TECHNISCHE INFORMATION

Handelsbezeichnung:	Mazda 626 / MX-6	Womi	:35/93
Typbezeichnung:	GE	TI-Nr.	:41/93
		Gruppe	:U
		Datum	:03.09.93
		Blatt	:1/1

Beleuchtung (grüne Leuchtdiode) der Schieberegulierung für Temperatur und Gebläse

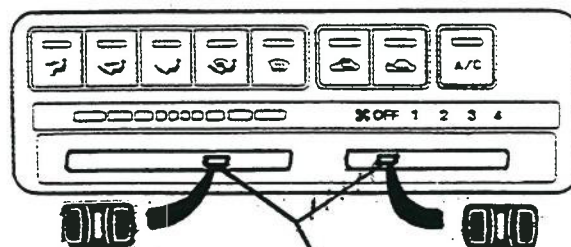
Bei einigen Fahrzeugen funktioniert die Beleuchtung der Temperatur- bzw. der Gebläse-regulierung nicht.

Betreffenden Schieberegler der Betätigungseinheit abziehen.
Die dahinter angebrachte grüne Leuchtdiode herausziehen und um 180° verdreht wieder einsetzen (siehe Skizze).

Abb. 1

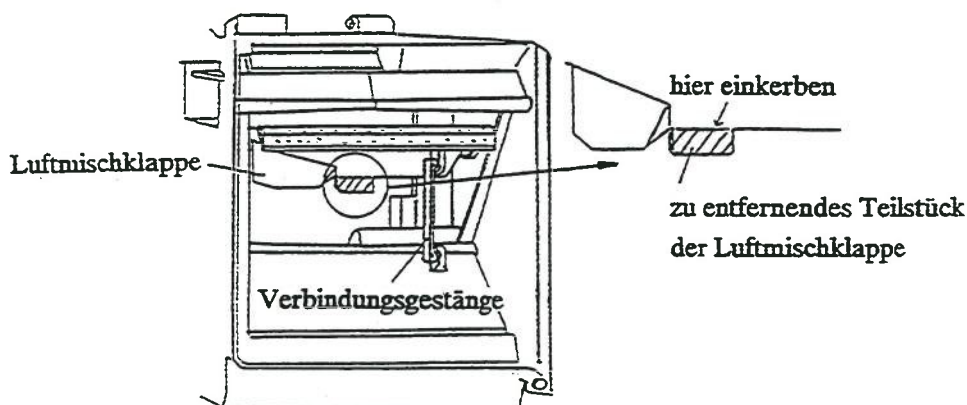
7. Schraffiertes Teilstück der Luftmischklappe entfernen:

- a) mit einem Messer einkerben
(siehe Abb. 1).

Abb. 2

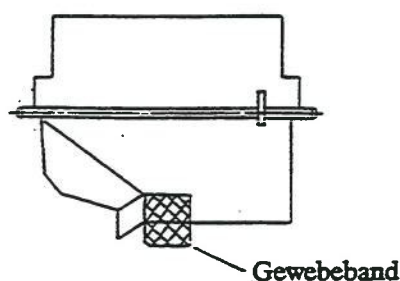
7. b) Schnittbereich mit einem Gewebeband abkleben (siehe Abb. 2).

Abb. 4

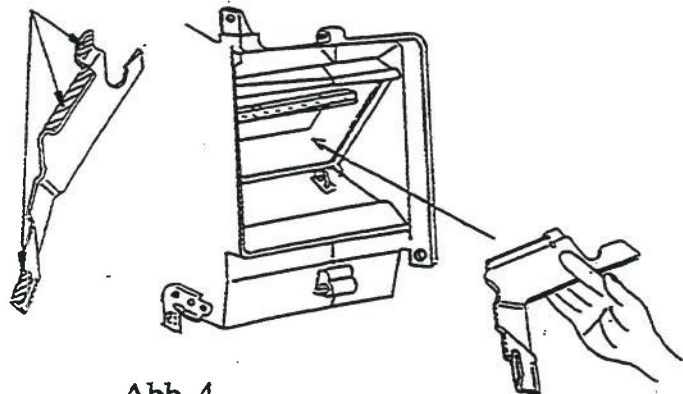
Umlenblech in der Heizeinheit anbringen (siehe Abb. 4).

Abb. 5

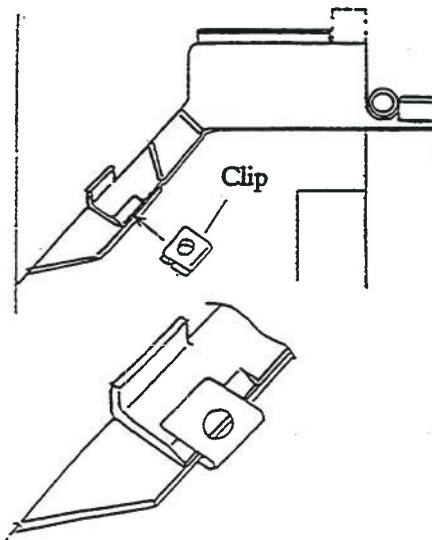
- b) Umlenblech mit Clip am Gehäuse der Heizeinheit befestigen (siehe Abb. 5).

Bild 1

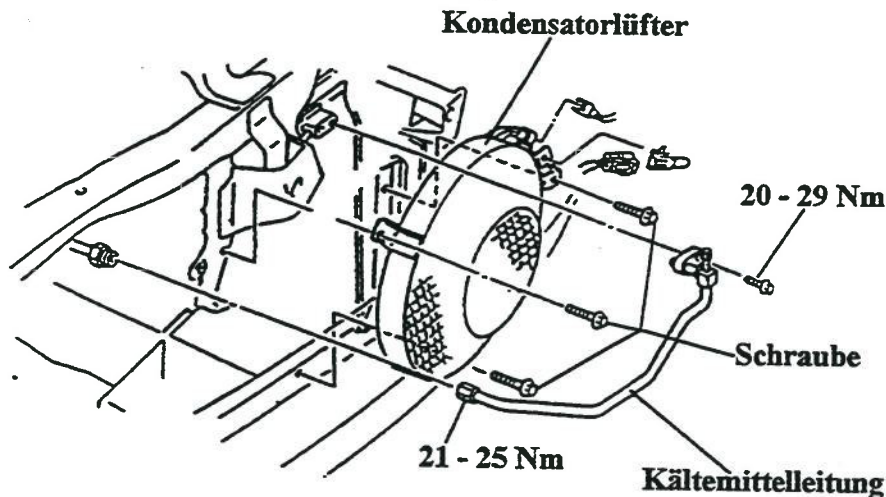
1. Das Kältemittel absaugen.
2. Den rechten Scheinwerfer und den Kühlergrill demontieren.
3. Die Kältemittelleitung demontieren (siehe Bild 1).
4. Den Kondensatorlüfter einbauen.

Bild 2

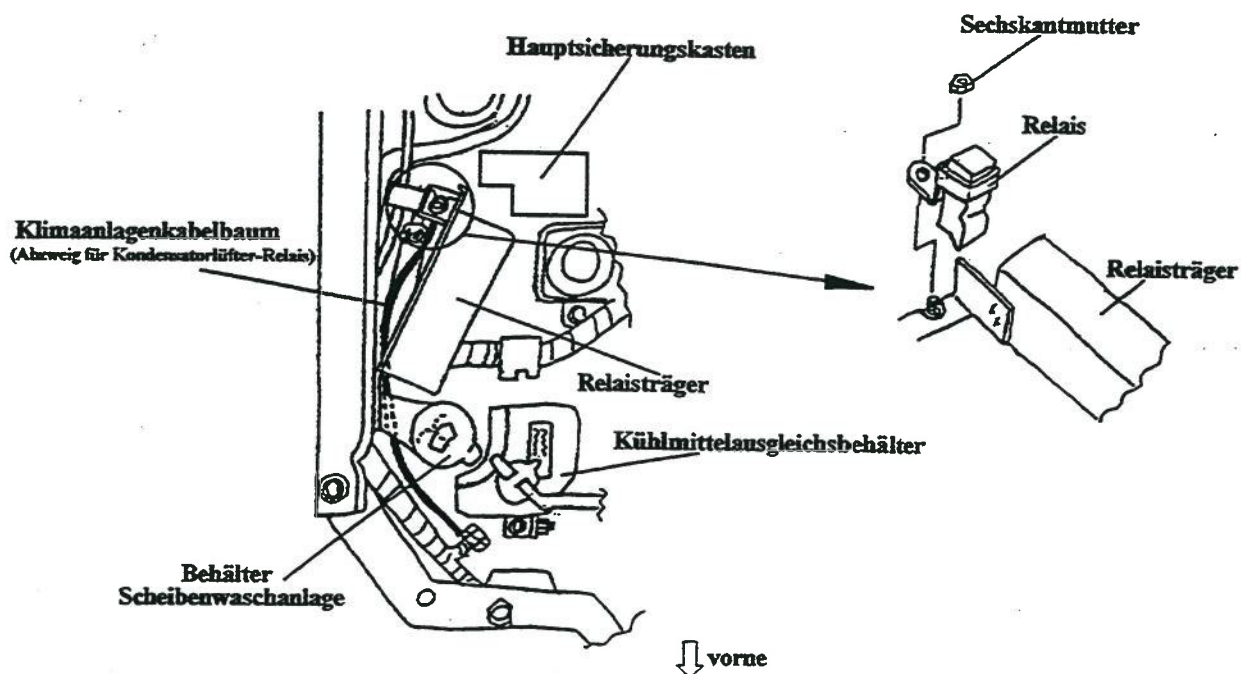
7. Den im Fahrzeug vorhandenen **Klimaanlagenkabelbaum** (wird nicht mehr benötigt) gegen den Kabelbaum aus dem Einbausatz austauschen und den Abzweig für das Relais verlegen (siehe Bild 2).

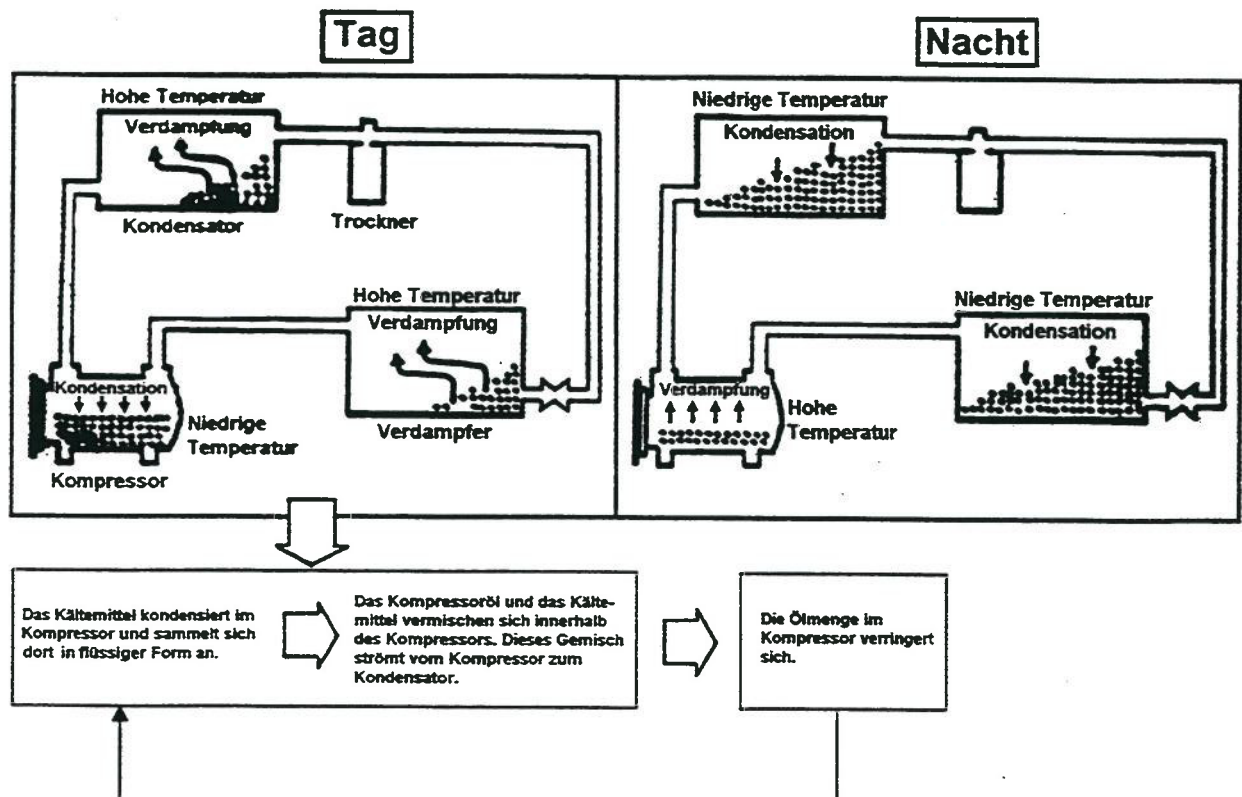
Wird die Klimaanlage für einen längeren Zeitraum (mehr als 1 Monat) nicht betrieben, können u. U. bei einer Motordrehzahl über 2000 min^{-1} Geräusche vom Klimaanlagekompressor auftreten.

Aufgrund unterschiedlicher Temperaturen zwischen Tag und Nacht kommt es zu Temperaturschwankungen innerhalb des Klimaanlage systems. Durch diese Temperaturunterschiede vermischt sich das Kompressoröl innerhalb des Kompressors mit dem Kältemittel. Dieses Gemisch strömt vom Kompressor zum Kondensator. Während das Kältemittel kondensiert, sammelt sich das Öl in den Leitungen sowie im Kondensator und Verdampfer. Somit verringert sich die Ölmenge im Kompressor (siehe Abb.)

Um diese Geräusche zu vermeiden, sollte der Motor bei eingeschalteter Klimaanlage für mindestens 2 Minuten bei Leerlaufdrehzahl betrieben werden. Anschließend ist die Leerlaufdrehzahl langsam zu erhöhen und zu prüfen, ob ggf. noch Geräusche vom Kompressor zu hören sind.
